ANÁLISE DE EDIFICAÇÃO PÚBLICA: ESPAÇO CULTURAL JOSÉ LINS DO RÊGO

O objetivo deste trabalho é, com uma profunda investigação sobre o caso, verificar se a edificação pública Espaço Cultural José Lins do Rêgo se encontra em acordo com a NBR 9050/2015 e com as regras de desenho universal e, caso não esteja, propor sugestões – com ilustrações – para a melhoria dessa edificação tão importante para a cidade de João Pessoa/PB, palco de eventos em diversas categorias. Foram realizadas visitas exploratórias para a coleta e produção de dados, em seguida analisados os dados para gerar recomendações de melhorias. O espaço recebeu uma reforma recentemente, mas ainda apresenta falhas que comprometem sua acessibilidade.

Figura 03 - Vista das passarelas que ligam a entrada a Área de Exposições

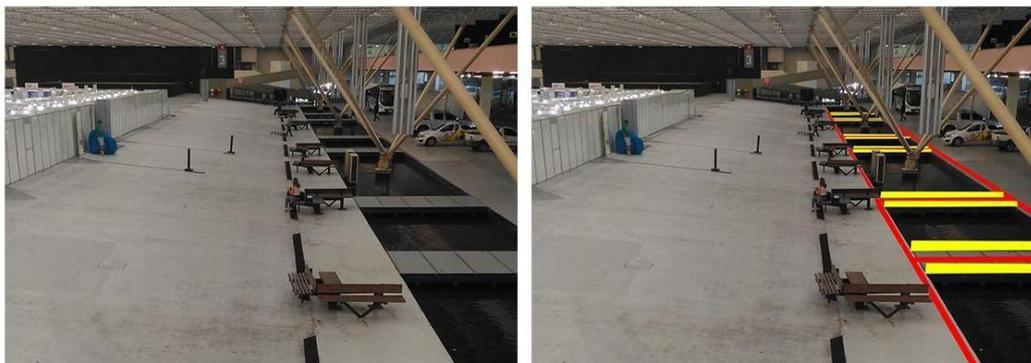
Quem entra no Espaço Cultural José Lins do Rêgo, depara-se com passarelas entre espelhos d'água (Figura 03) que levam até a praça de exposição, onde seria necessário um piso tátil e visual para a indicação dos obstáculos da direção (em vermelho). Além disso, para evitar o risco contra quedas ao longo das rotas acessíveis, seria necessária uma proteção, como medida de segurança, com altura de 0,15m (em amarelo). De acordo com a norma 9050 (ABNT, 2015), as juntas de dilatação entre os blocos de concreto estão instalados corretamente, ou seja, no sentido perpendicular ao fluxo principal. Contudo, como estas juntas foram instaladas em um momento posterior – a fim de evitar os vazios entre os blocos que poderiam inviabilizar uma cadeira de rodas, um carrinho de bebê, uma mulher de salto ou um idoso fazendo uso de uma bengala –, as mesmas não foram fixadas no mesmo nível do bloco de concreto, logo foram criados obstáculos desconfortáveis.

Figura 08 – Rampa de acesso ao teatro Maestro José Siqueira

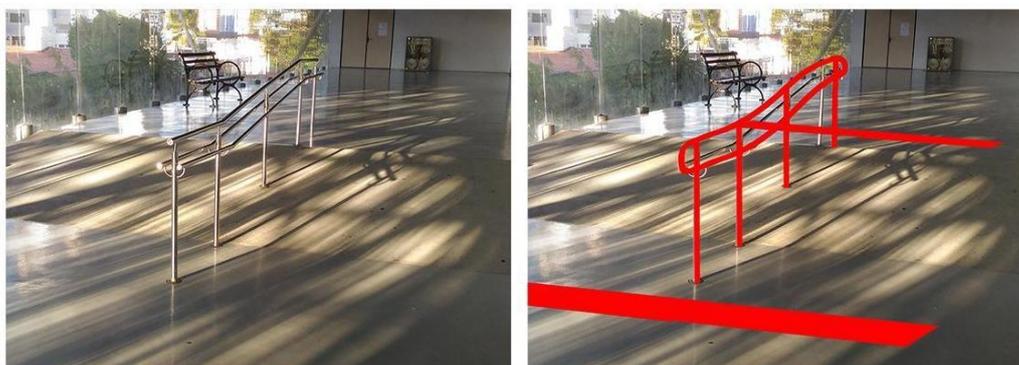
Na imagem abaixo, em frente a um teatro, onde é recorrente a apresentação da orquestra, há a necessidade do piso tátil no início e final da rampa, além do prolongamento do corrimão curvo (projeção em vermelho na figura 08), visto que o espaço é para atender o maior número de pessoas possíveis, independente de suas limitações físicas, levando-as a utilização com autonomia e sem constrangimento.

Figura 14 - Rampa de acesso ao Subsolo

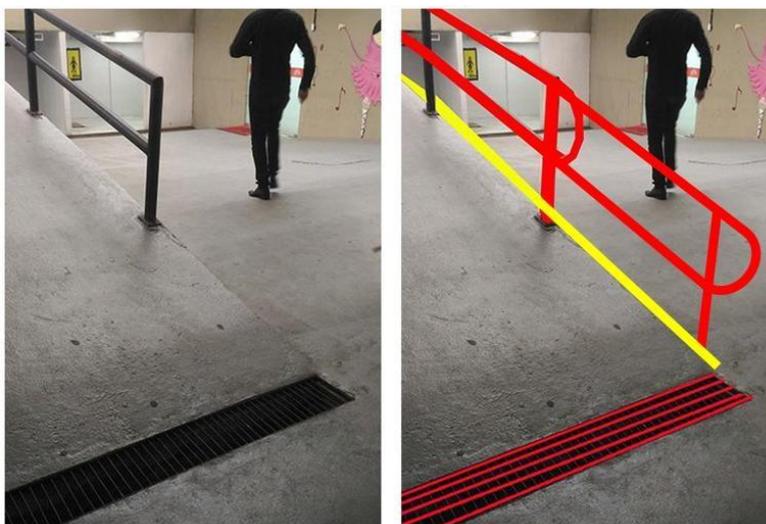
De imediato, é possível observar que o corrimão não se prolonga até o final da rampa, além disso, outra medida de segurança que a norma prevê, seria a instalação de uma guia de balizamento, de 0,05m de altura, na extremidade lateral da rampa (em amarelo na figura 14).

Nota-se ainda no local outra situação divergente do determinado, as grelhas que compõem o sistema de drenagem, possuem vãos com 0,04m, enquanto que a norma indica como sendo de 0,015m a dimensão máxima entre estes vãos, e que estes elementos devem estar instalados no sentido perpendicular ao fluxo principal,
